VKBA 7455

Teknisk Bulletin #8 – 2009

SUZUKI Grand Vitara 1.6, 2.0, 2.5 med ABS.

Akseldesign - med ABS

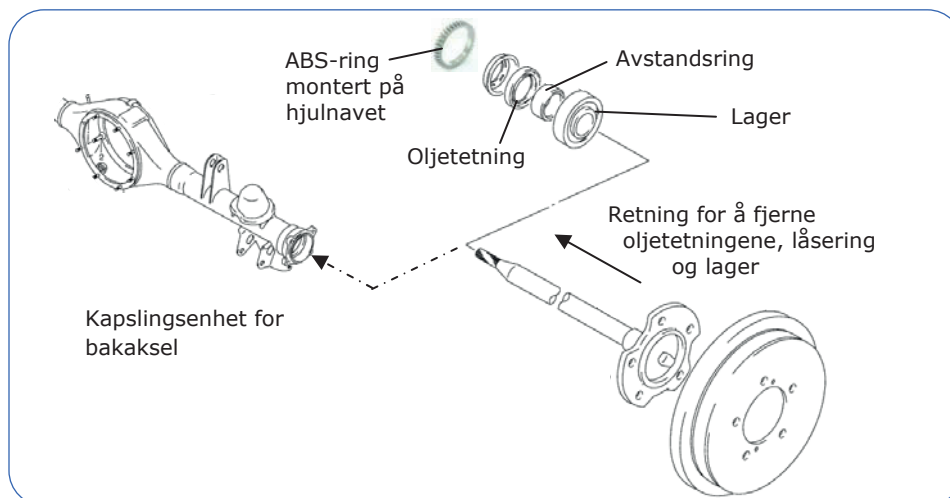
ABS-ringene kan bli ødelagt når lageret byttes, særlig når akselen demonteres for å få tilgang til komponentene.

Som løsning tilbyr SKF en rekke sett for å imøtekomme mekanikerens behov. VKBA 7455 - med en ABS-ring - brukes hvis ABS-ringene er ødelagt/skadet. VKBA 3924 - ingen ABS-ring medfølger - velg denne hvis ABS-ringene ikke er ødelagt/kan brukes om igjen.
